ADDENDA PER LA MODIFICACIÓ DEL PROJECTE: ACTUACIONS DE MILLORA DE LA MOBILITAT SOSTENIBLE. P05_L3-20220926-1 : ADEQUACIÓ DE L'ESPAI PÚBLIC PER L'EXTENSIÓ DE LA XARXA CICLISTA.

23EP001OT OCTUBRE 2024

MODIFICACIÓ DEL PROJECTE
ACTUACIONS DE MILLORA DE LA MOBILITAT SOSTENIBLE.P05_L3-20220926-1: ADEQUACIÓ DE L´ESPAI PÚBLIC PER L´EXTENSIÓ DE LA XARXA CICLISTA. OCTUBRE 2024
23EP001OT

Aquesta addenda proposa la modificació del traçat del T9, en el seu primer tram, per retornar el traçat del carril bici a la proposta inicial subvencionada pel MITMA.

A9.1

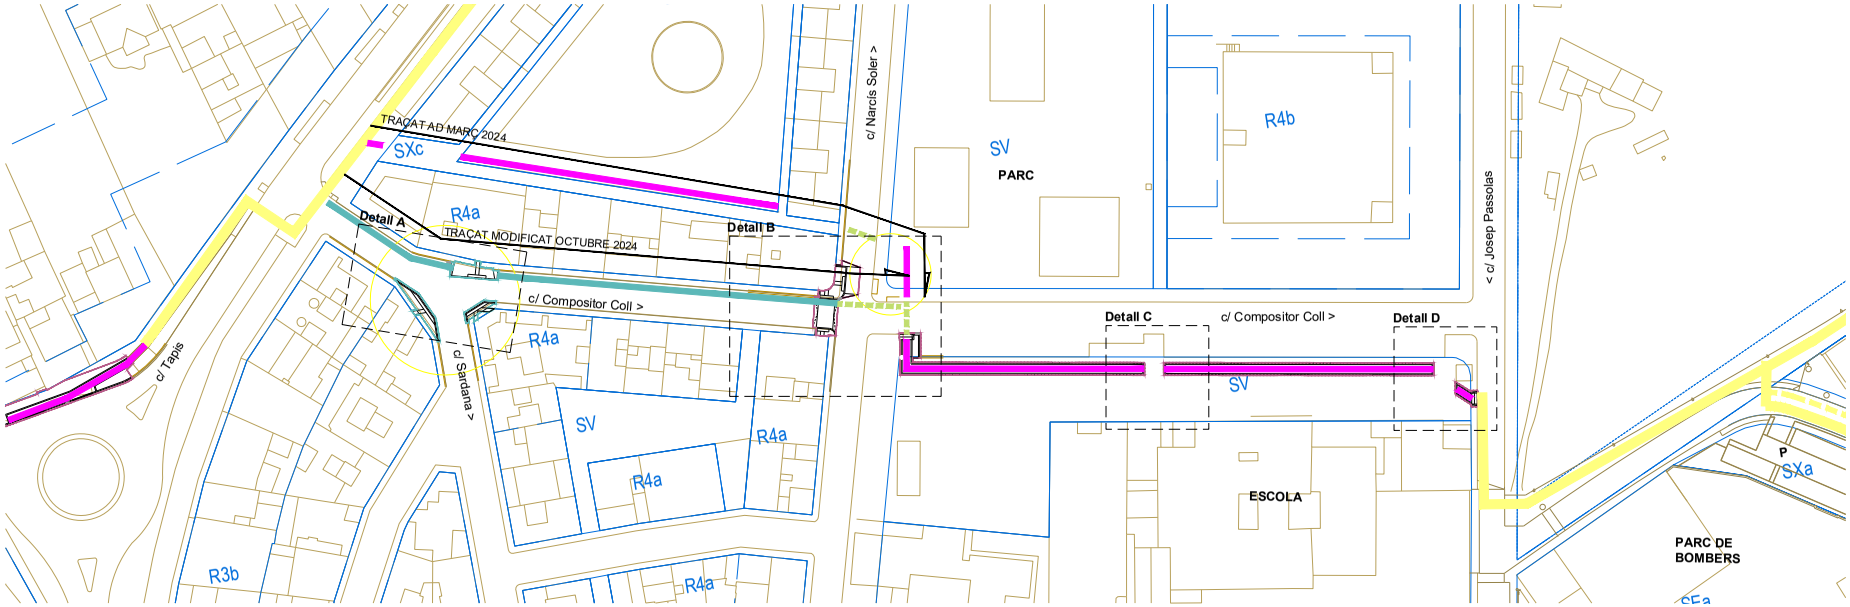
. Implantació d´un carril bici bidireccional segregat i protegit, situat al costat nord de la calçada del c/ Compositor Coll i creuant c/ Narcis Soler, una vorera bici davant de l´escola Salvador Dalí, per connectar amb els trams de carrils bicis existents.

. Adequació de l´accessibilitat al c/ Sardana, a les cuílles del c/Sardana i c/ Narcis Soler.

AD Març 2024	Modificat Octubre 2024
LONGITUD CARRIL BICI:	230ML	270ML
SUPERFÍCIE OBRA :	855M2	530M2

A9.2
Full 1 de 3

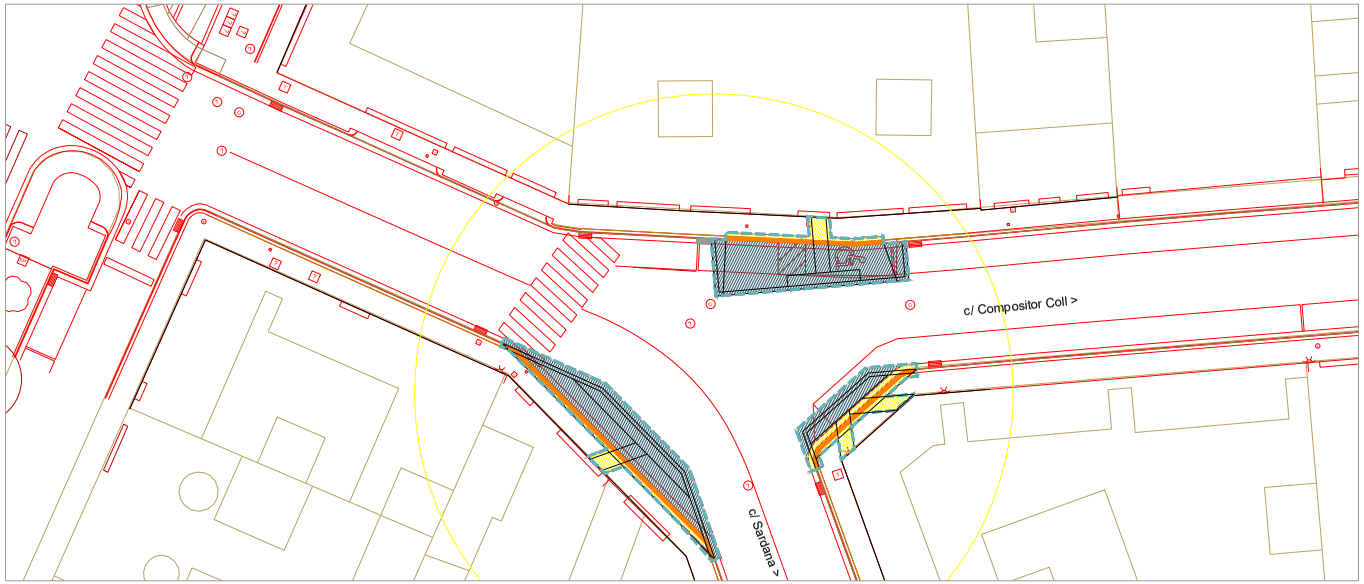
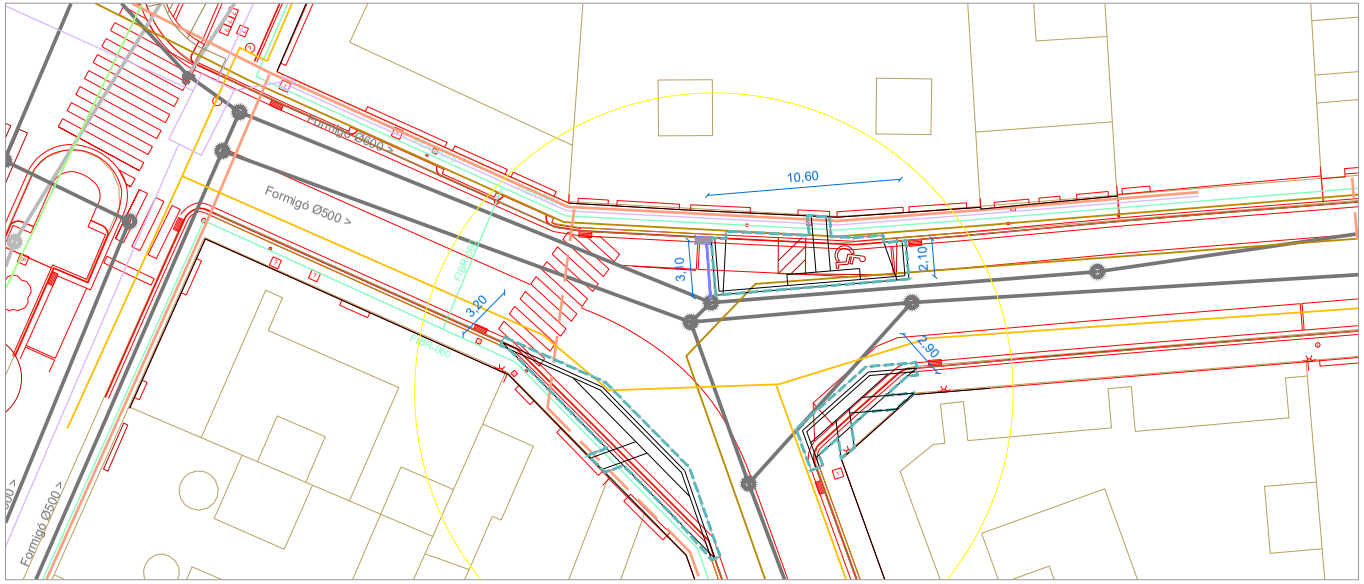
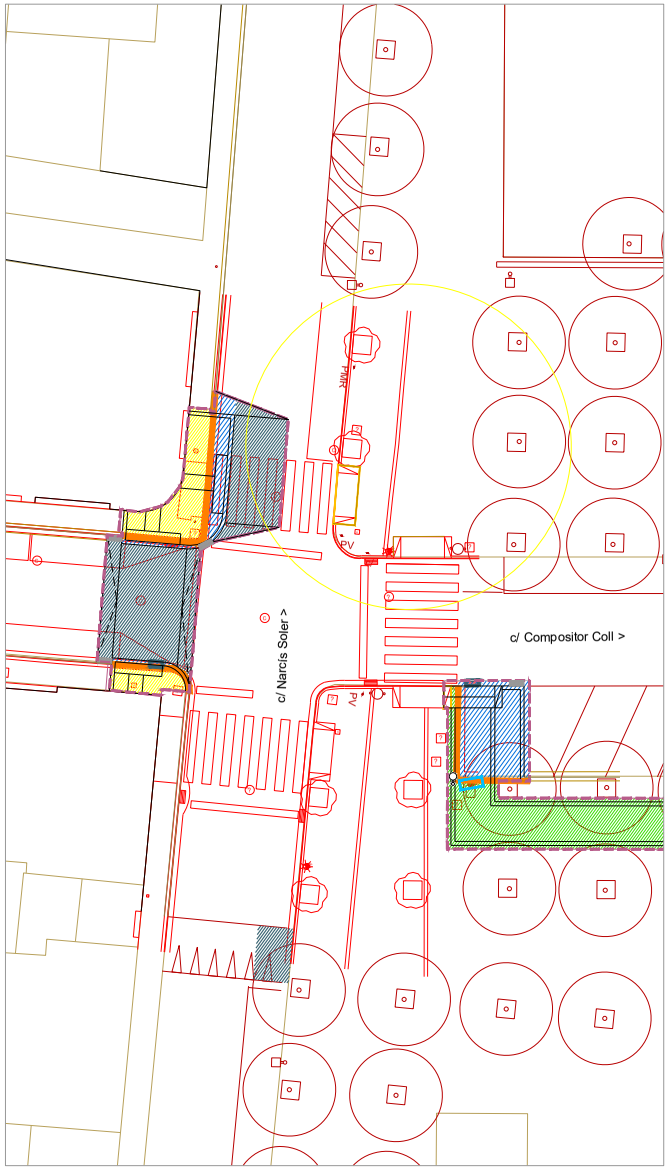
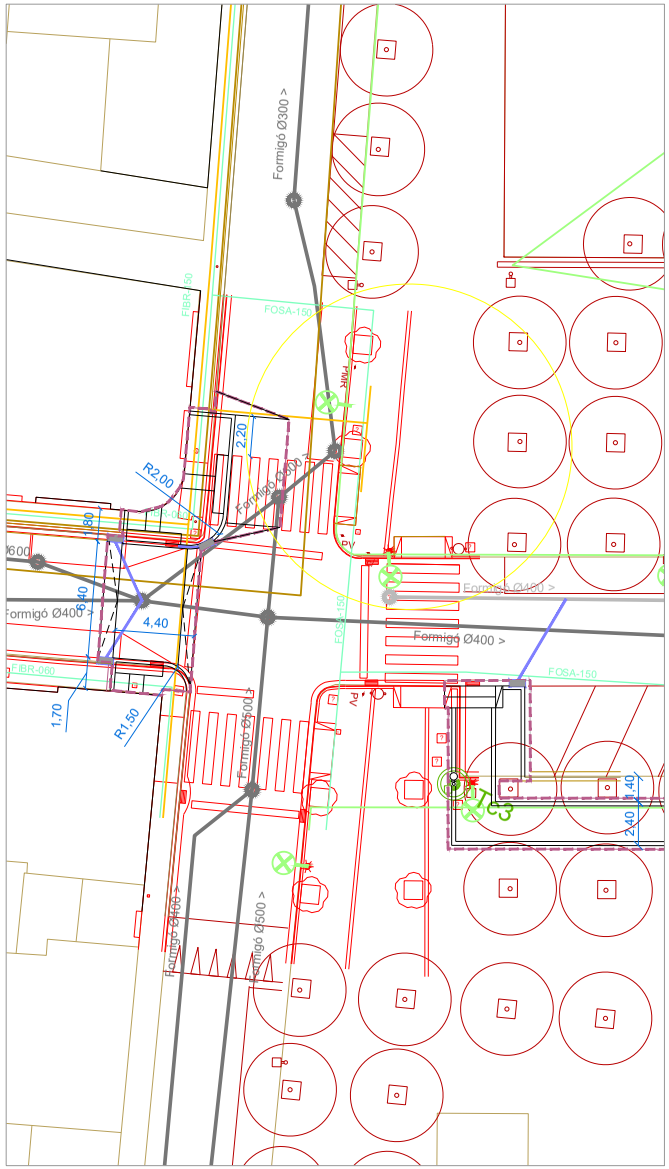
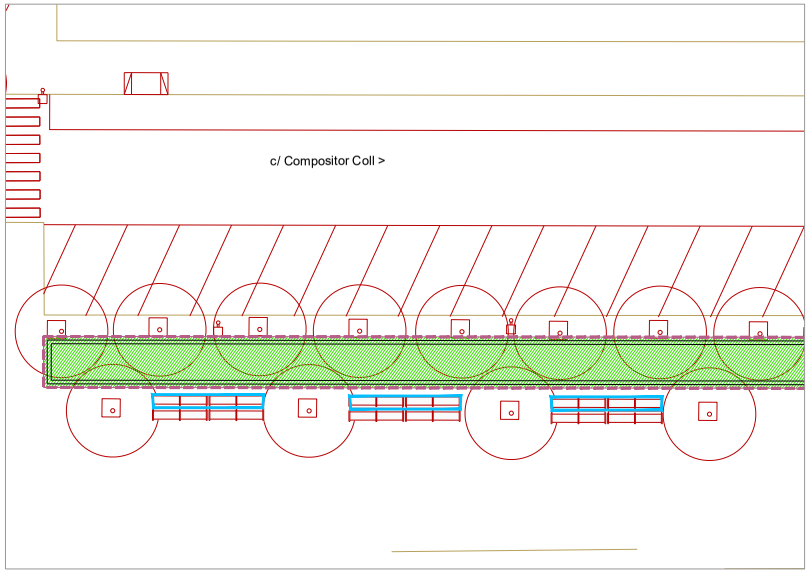
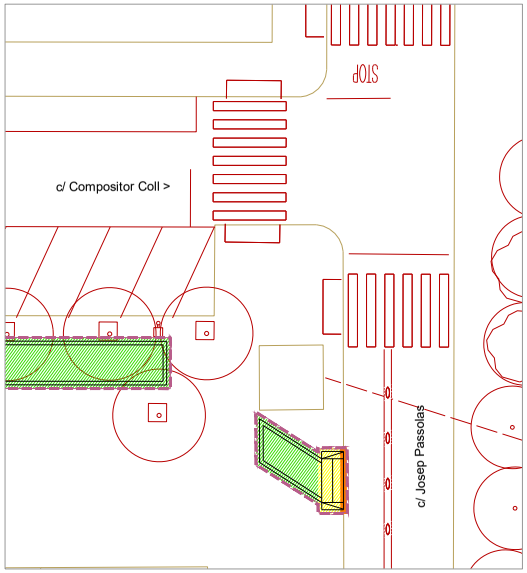
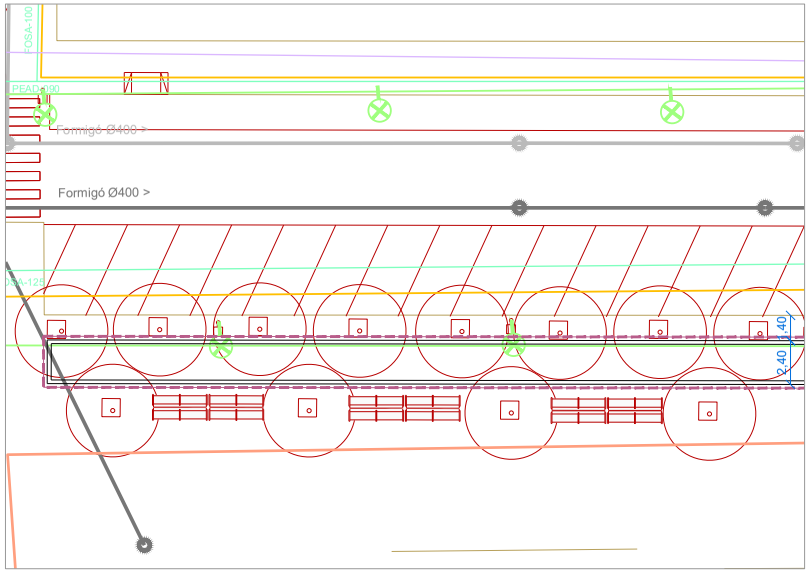
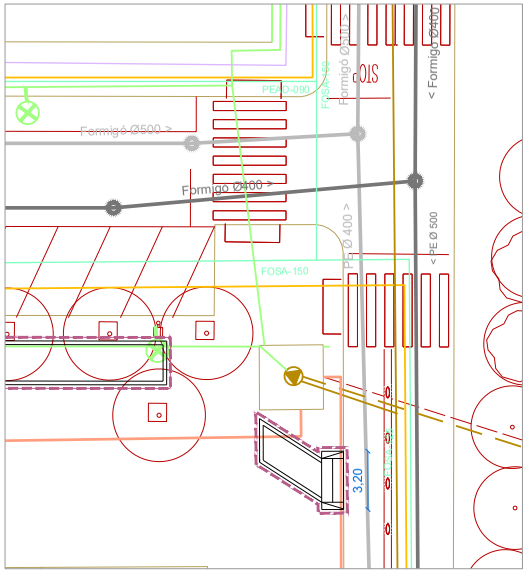
El subtram que es modifica, entre c/ Tapis i c/ Narcís Soler, passa a discòrrer pel c/ Compositor Coll.

S´implantarà un carril bici bidireccional segregat i protegit situat al costat nord de la calçada.
Per poder implantar-lo caldrà convertir el primer tram del carrer a un sentit únic, d´entrada des del c/ Tapis.

A9.3
Full 1 de 1

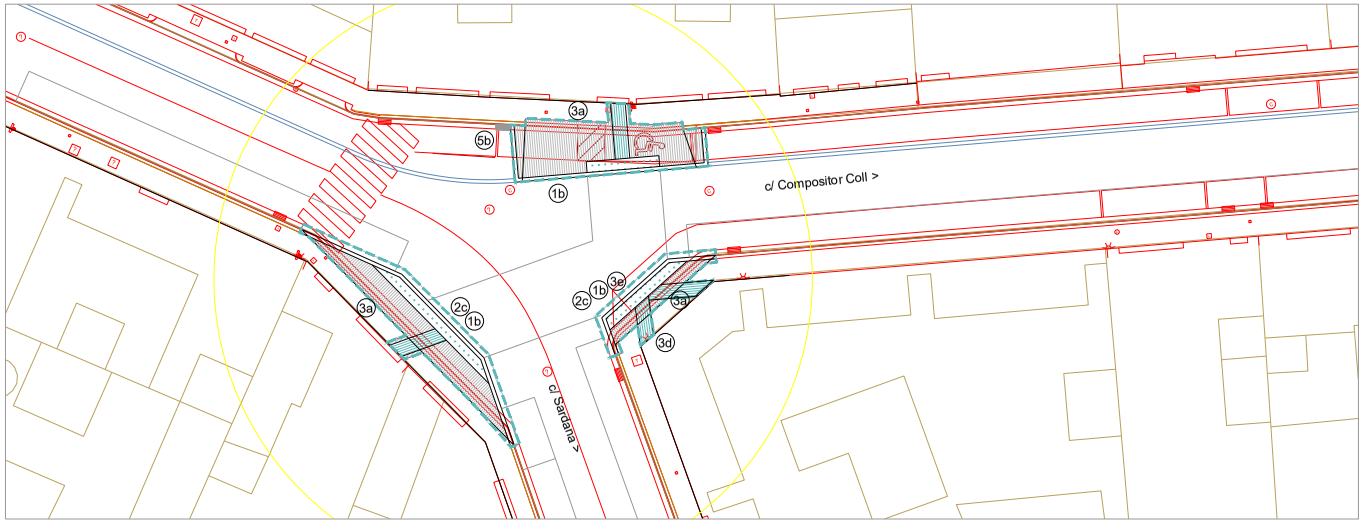
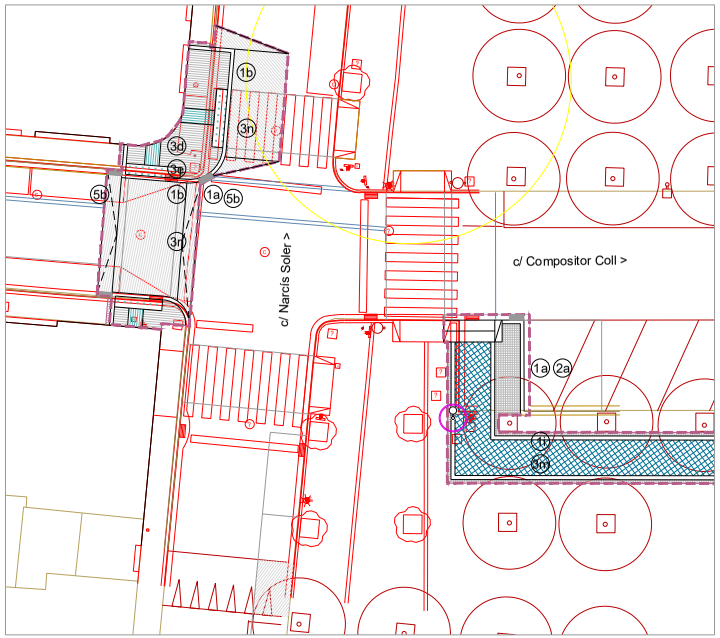
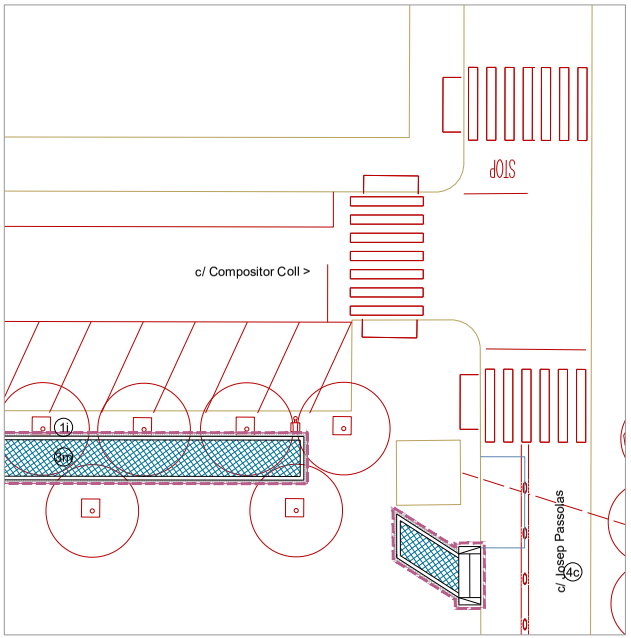
S´adequarà l´accessibilitat de la cruïlla del c/ Sardana amb c/ Compositor Coll.
